# 改善箇所説明図

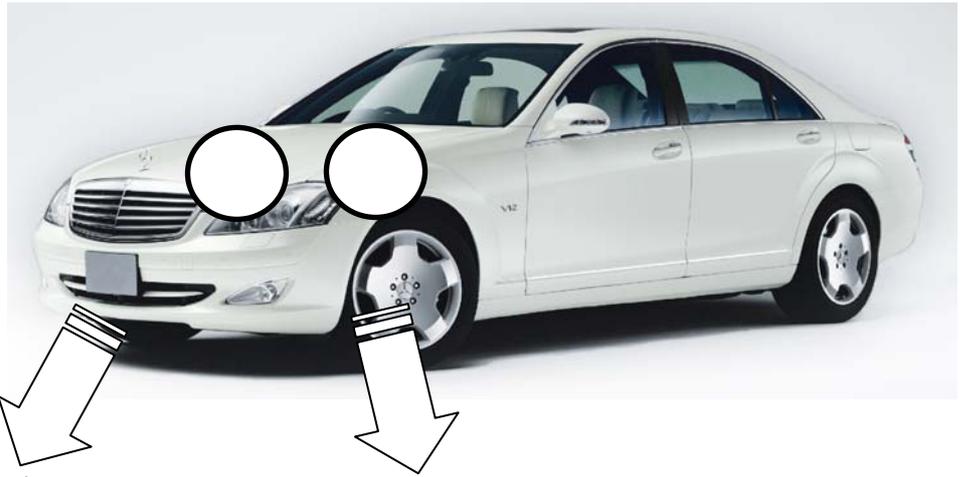
## 不具合発生箇所

油圧制御式フロント・サスペンションの作動を検知する加速度センサにおいて、基板の半田処理が不適切なものがあ  
るため、正確に車高変化を測定できない場合がある。そのため、制御装置に誤った信号が送られ、車高及びサスペ  
ンションの硬さが路面に関係なく変化するおそれがある。

### 改善の内容

全車両、当該センサを点検し、該当するものは良品と交換する。

識別： エンジンルーム内加速度センサ取り付けボルト頭部に黄色ペイントを塗布する。
